**KRAJOWA IZBA KOMUNIKACJI ETHERNETOWEJ**

**ID KIKE: GRAP - 594/16.**

*Dot. Projekt zmian do wymagań technicznych w zakresie podłączenia gospodarstw domowych w stosunku do pierwszego naboru dla działania 1.1 POPC*

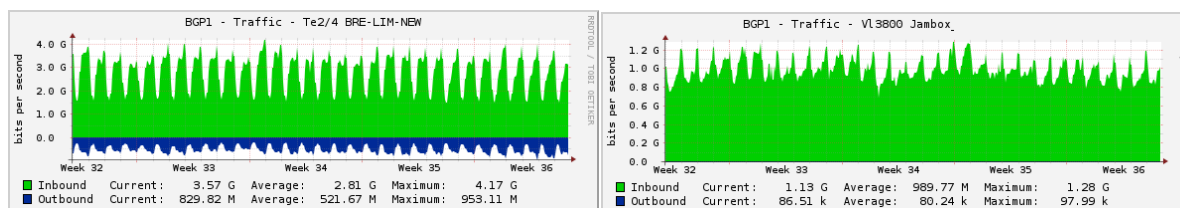
niejednokrotnie duży udział w downloadzie do części sieci lokalnych ISP mają transmisje multicastowe różnych platform IPTV. Sytuację tą widać na poniższym przykładowym zrzucie statystyk, gdzie pierwszy wykres pokazuje ruch całkowity do ISP, a drugi – udział w nim ruchu multicastowego. Ruch przychodzący oznaczony jest kolorem zielonym.

Jak widać po odjęciu multicastów z drugiego wykresu stosunek down:up na pierwszym wynosi właśnie 3:1. To jak widać już dziś często spotykana sytuacja.
